Progetto per la realizzazione di impianto eolico denominato "Poggio alle Pancole" Comune di Lajatico (PI).
Codice della procedura 7874 data di avvio 4-1-2022.

Progetto per la realizzazione di un impianto eolico, denominato "Poggio alle Pancole", costituito da n. 7 aerogeneratori, per una potenza complessiva pari a 42 MW, e delle rispettive opere di connessione alla RTN, da realizzarsi nel Comune di Lajatico (PI). Cod procedura 7874

OSSERVAZIONI – ALLEGATO 3

Estratto tavola 20V036_L_Visibilita_Lajatico_beni_A1_DEF.pdf

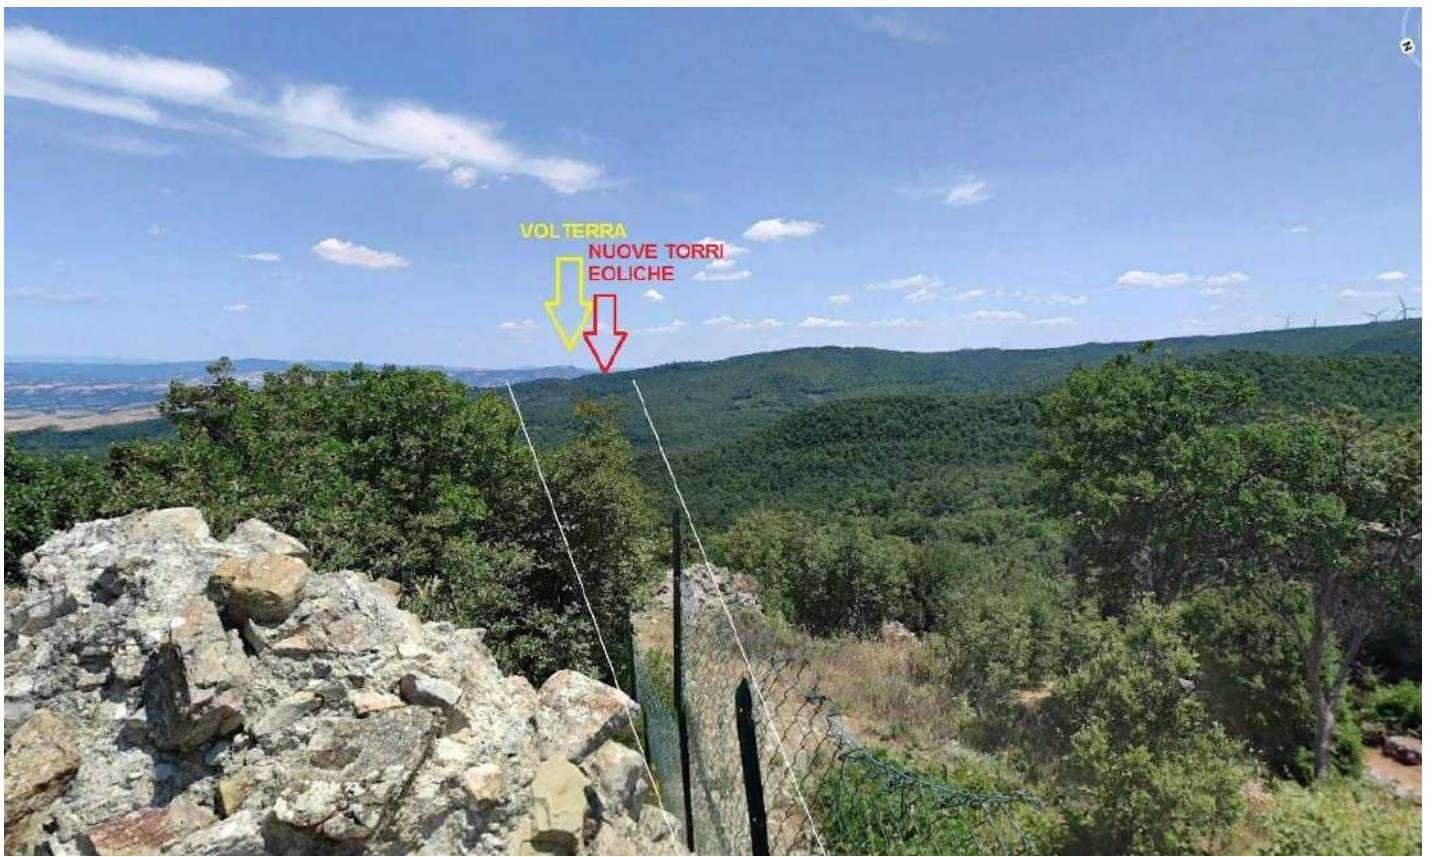
Il progetto del nuovo parco eolico invece è posto proprio lungo la direttrice Rocca di Pietracassia – Volterra, e le prime torri eoliche sono site ad una distanza molto ridotta dalla Rocca (meno di 2 chilometri). La realizzazione del Parco potrebbe perciò distruggere per sempre la più importante direttrice visiva storica che ancora possiamo apprezzare, con grave, insipiente e irreparabile danno al paesaggio, alla storia e alla cultura del territorio.

Vista dalla Rocca di Pietracassia verso Volterra – il nuovo parco eolico andrebbe ad impattare proprio sulla direttrice, e posto a meno di 2 chilometri, impedirebbe la vista di Volterra dalla Rocca; il parco eolico esistente, visibile sulla destra, è posto tra 4 e 6 chilometri, ed è èarzialemente nascosto da un colle più alto.
